LUFTFARTSVERKET
Hovedadministrasjonen
Avd for luftfartsinspeksjon
Postboks 18, 1330 Oslo lufthavn

LUFTDYKTIGHETSPÅBUD (LDP)

31/80

UTSKIFTING AV SPENNER PÅ SETEBELTER OG STROPPER

Figure 1

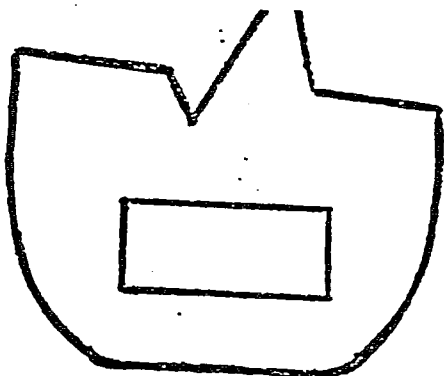
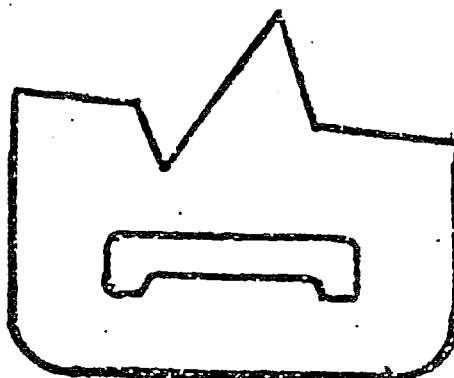
1. Skift ut lås i figur 1 med låsmodell som i figur 2 eller annen godkjent låsmodell.
2. Skift ut spennedeksel med åpen ende, figur 3, med modell E 8000, figur 4, eller annet godkjent spennedeksel.

FIGURE 1
E6000 SERIES BUCKLE

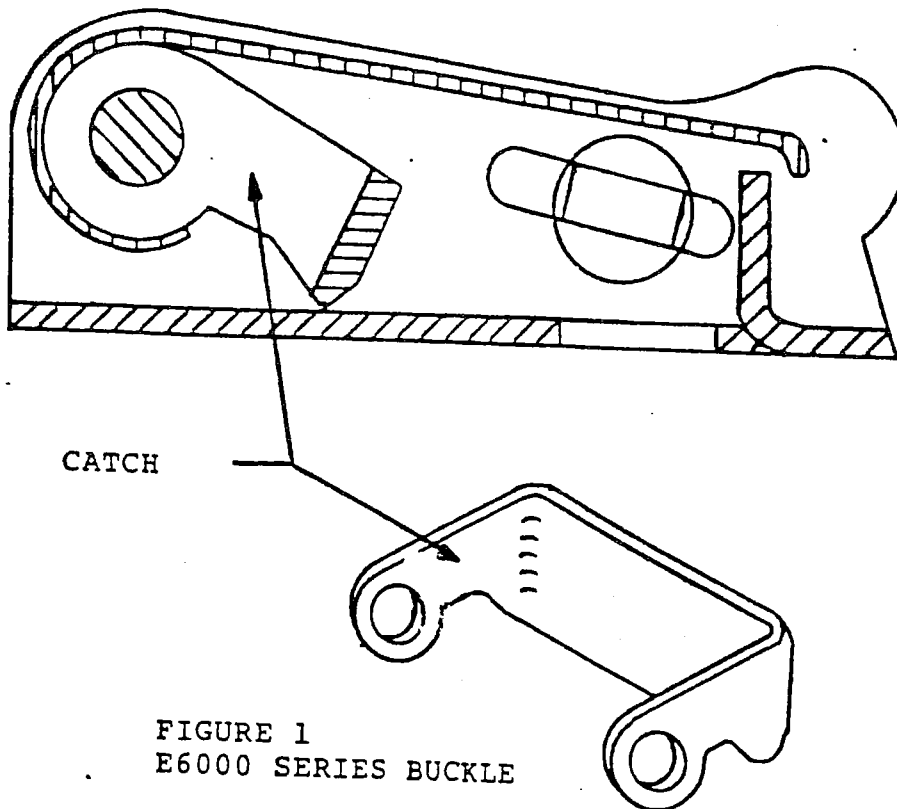
Inspiser alle EON TSO C22 belter. Hvis de er utstyrt med E6000 spenne, skal hele sikkerhetsbeltet kasseres og byttes ut med godkjent belte.

Anm.: Denne type spenne kan identifiseres ved lås (Catch) typen (se fig.1)
